Ciepło Jawor Sp. z o.o.

Odpowiedzi na pytania od 33- 86

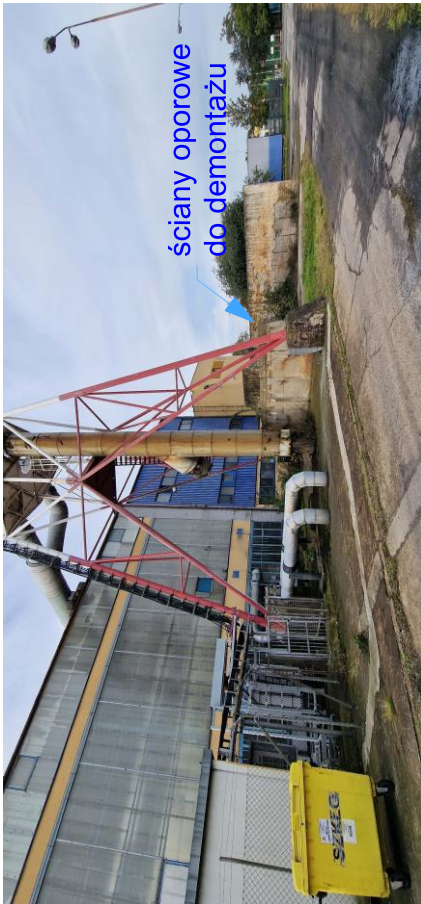
Które elementy infrastruktury zewnętrznej są do demontażu, proszę o wskazanie.
